## **Autorité environnementale**

# **Avis délibéré de l'autorité environnementale sur la réouverture du raccordement ferroviaire de Mourepiane (Bouches-du-Rhône)**

**n°Ae : 2011 - 68**

**Avis établi lors de la séance du 21 décembre 2011 - n°d'enregistrement : 008018-01**

Zone d'étude du projet (tiré de l'étude d'impact)

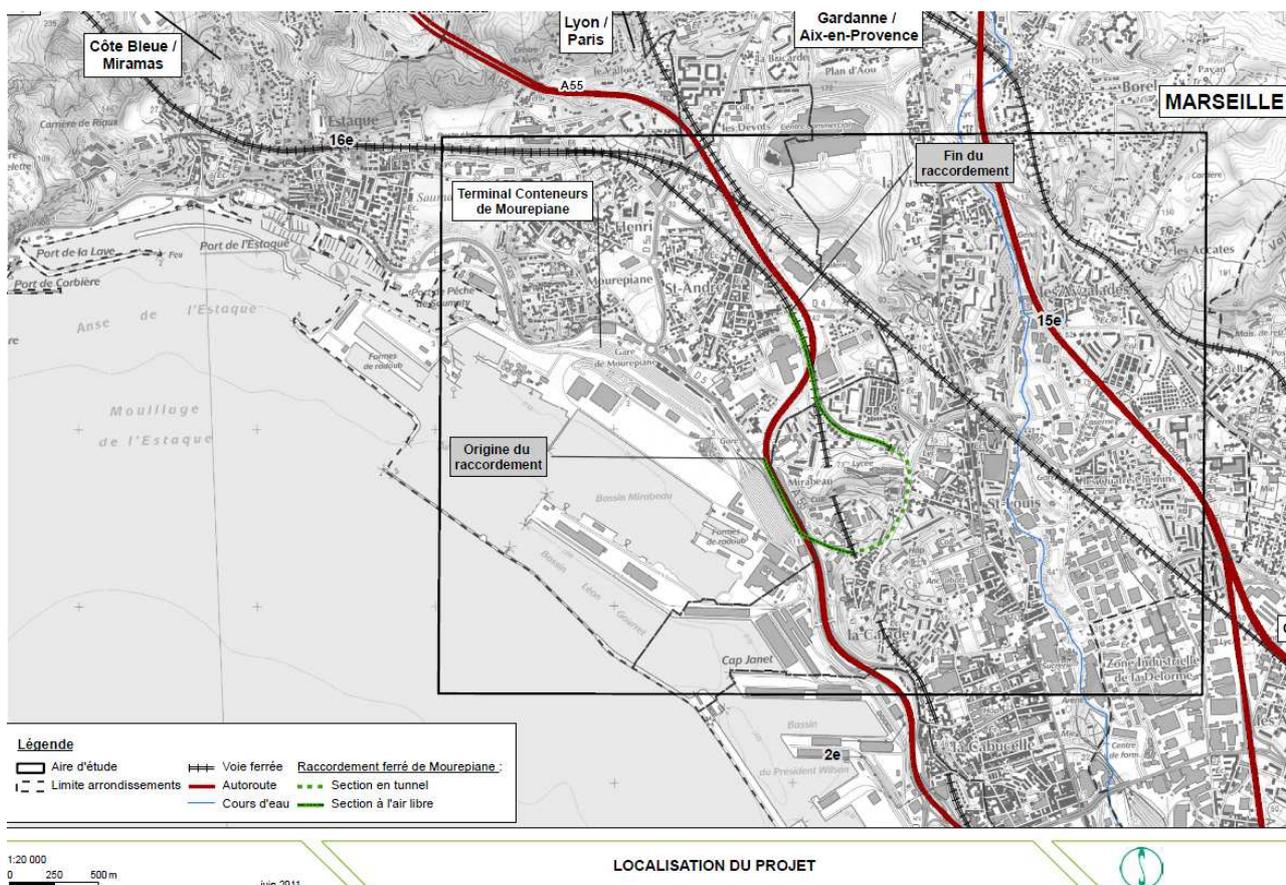
La zone d'étude est définie par le rectangle qui apparaît sur la carte ci-dessous. En revanche, les impacts aux abords du tronçon compris entre le point « fin du raccordement » et le raccordement à la voie Paris-Marseille ne sont pas étudiés.

*L'Ae recommande d'inclure dans la zone d'étude, notamment pour les impacts liés au bruit, la partie de la ligne existante non affectée directement par les travaux réunissant le tronçon reconstruit à la voie principale Paris-Marseille (tronçon de voie au nord des quartiers Saint-André et Saint-Henri).*
